Znak: AE/ZP-27-91/23

**Dotyczy: postępowania o udzielenie zamówienia publicznego w trybie przetargu nieograniczonego o wartości przekraczającej progi unijne (powyżej 215.000 EURO) na dostawy: sprzętu medycznego jedno- i wielorazowego użytku oraz siatek do przepuklin i taśm do leczenia wysiłkowego nietrzymania moczu.**

#### Insertion Kit

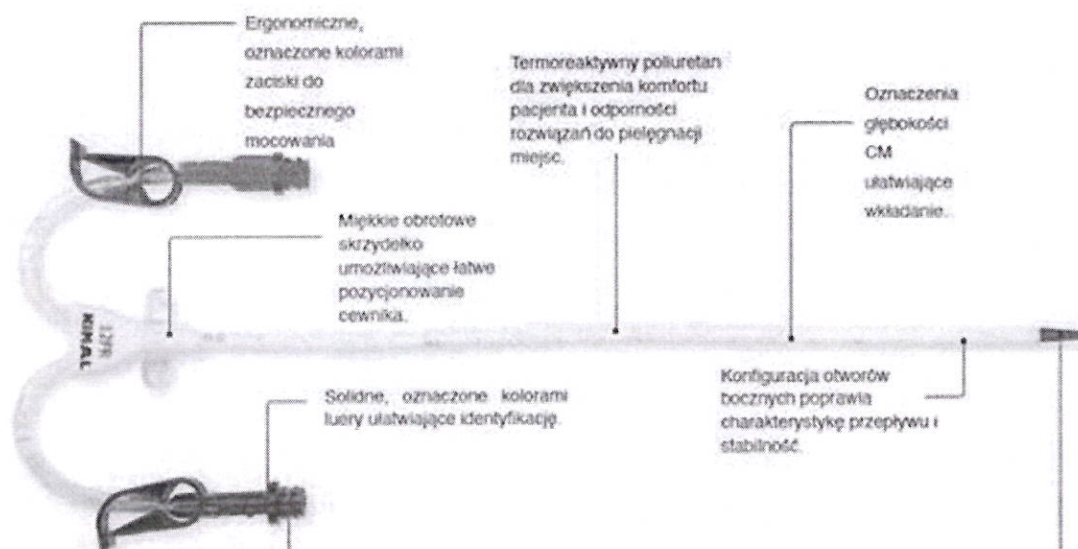
- Dotyczy Pakietu Nr 30 poz. 1.** Czy Zamawiający dopuści cewniki centralne do hemodializy do ostrej terapii nerkowej, przeznaczone do stosowania w celu uzyskania krótkotrwałego dostępu (mniej niż 30 dni) do hemodializy lub aferezy o podwójnym świetle, wykonane z nieprzepuszczalnego dla promieni rentgenowskich poliuretanu. Rurki cewnika są oznaczone kolorami, gdzie niebieski oznacza żylny, a czerwony oznacza światło tętnicze. Końcówka cewnika jest zwężona i wykonana z bardziej miękkiego materiału. Elastyczną rurkę cewnika Altius RT można ukształtować jako prostą rurkę z przedłużeniem, prostą rurkę z przedłużeniem w kształcie litery J lub wstępnie zakrzywioną rurkę z prostym przedłużeniem. Inteligentne rowki wokół bocznych otworów zapobiegają przyklejaniu się ich do ścianek naczynia. Produkt jest również wyposażony w zintegrowane zawory hemostatyczne zamiast zwykłych złącz typu Luer Lock. Zastawki hemostatyczne zapewniają bezpieczeństwo poprzez automatyczne uszczelnienie przewodów, dzięki czemu nie jest konieczne zaciskanie przewodów cewnika na żadnym etapie zabiegu.

- Igła wprowadzająca 1 × 7 cm, 18 Ga Y
  - 1 × strzykawka 5 ml
  - 1 × 70 cm, 0,035'' przewodnik nitinolowy w przewodnicy przewodnika z nasadką
  - Rozszerzacz 1 × 12 Fr z powłoką hydrofilową

- 1 × 14 Fr lub 16 Fr rozszerzacz z powłoką hydrofilową
  - 1 × skalpel nr 11
  - Usztywniacz 1 × 12 Fr lub 14 Fr

W zależności od rozmiaru, długości i rodzaju cewnika, w zestawach dostępne są różne warianty rozszerzaczy i usztywniaczy. Wymiary komponentów podane są także na etykiecie produktu.

Dostępne długości cewnika dla rozmiaru 12Fr

**Ad 1.** Zamawiający dopuszcza zaoferowanie w **Pakiecie Nr 30 poz. 1** opisanych w pytaniu cewników centralnych do hemodializy do ostrej terapii nerkowej.

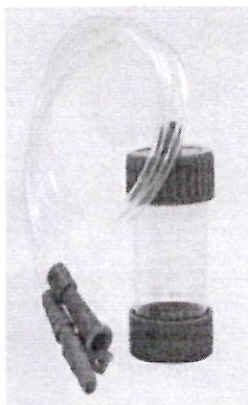
60. **Dotyczy Pakietu Nr 3 poz. 4.** Czy nie doszło do omyłki i Zamawiający wymaga rurki intubacyjnej z możliwością odsysania z nad mankieta?
61. **Dotyczy Pakietu Nr 5 poz. 1.** Czy Zamawiający dopuści zestaw do pobierania wydzieliny z drzewa oskrzelowego jak na zdjęciu o właściwościach:

- Pojemnik na wydzielinę 25 ml (skalowany co 1 ml)
- W nakrętce pojemnika zintegrowane 2 dreny: jeden zakończony łącznikiem żeńskim (lejek), drugi zakończony łącznikiem męskim (stożek) z kontrolą siły ssania
- Kompatybilny ze wszystkimi cewnikami ssącymi między CH 4-20
- W zestawie dodatkowa nakrętka do zabezpieczenia pojemnika oraz naklejka identyfikująca
- Nie zawiera lateksu
- Nie zawiera ftalanów
- Jednorazowego użytku
- Sterylizowany tlenkiem etylenu
- Termin ważności: 5 lat
- Pakowanie: 1 sztuka / papier-folia

**Ad 61.** Zamawiający nie wyraża zgody na zaoferowanie w **Pakiecie Nr 5 poz. 1** zestawów do pobierania wydzieliny z drzewa oskrzelowego opisanych w pytaniu oraz pokazanym na zdjęciu załączonym do pytania.
